**Informe Consolidado de Solicitud de Aclaraciones, Rectificaciones y/o Ampliaciones
Complementario a la Declaración de Impacto Ambiental del Proyecto "Instalaciones
Agropecuarias Santa Inés"**

Nombre del Titular : Agrícola San Francisco Limitada
Nombre del Representante Legal : Pablo Espinosa Lynch
Dirección : Avenida del Parque 5275, Huechuraba,

El presente Informe Consolidado de Solicitud de Aclaraciones, Rectificaciones o Ampliaciones a la Declaración de Impacto Ambiental del proyecto "Instalaciones Agropecuarias Santa Inés", contiene las observaciones generadas en virtud de la revisión de la Adenda.

Figura N° 26. Área de influencia componente olores

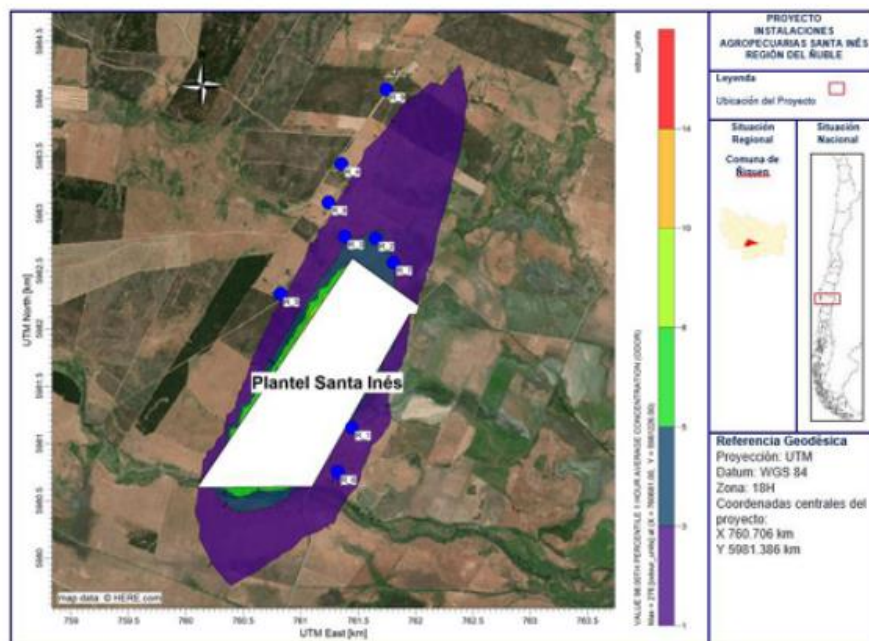
1.21. En la respuesta N° 1.59 de la Adenda, el Titular no presenta la georeferenciación del área de influencia del proyecto ni de los receptores discretos, por lo que no se puede corroborar si la modelación que presenta incluye todas las zonas pobladas en todas direcciones del perímetro del plantel. Sumado a esto, las figuras C-1 y C-2, del Anexo 2.2, donde se presentan las concentraciones

En relación a lo señalado por el Titular en su ANEXO 2.2, el área de influencia del proyecto en materia de olores resulta muy reducida para una adecuada proyección y determinación de los eventuales impactos ambientales que el proyecto pueda generar, se solicita ampliar y aclarar información de la delimitación, si bien al respecto en su Adenda el Titular se refiere al área de influencia de olores, señalando lo siguiente:

Cabe destacar, además, que el modelamiento se hace en base a la posición de los receptores de olores, los que solo están localizados en dirección este y norte del área de construcción, y solo utiliza datos de viento de enero a diciembre. Para poder evaluar adecuadamente la cantidad de olor generado y cómo se dispersa, faltaría agregar los valores de humedad, y modelar adecuadamente la generación y dispersión de olores, material particulado y otros contaminantes transportables por el viento. Además, es necesario realizar un estudio más detallado en el tiempo, no solo en un mes, sobre la dispersión de olores, material particulado y otros contaminantes transportables por el viento, para evaluar el impacto de vientos estacionales y otros fenómenos atmosféricos que no son apreciables utilizando

promedios anuales. De esta forma, el modelamiento entregado por el Titular no da cuenta de la variabilidad anual, y que, por tanto, en base a ambas observaciones, se incurre en un sesgo metodológico.
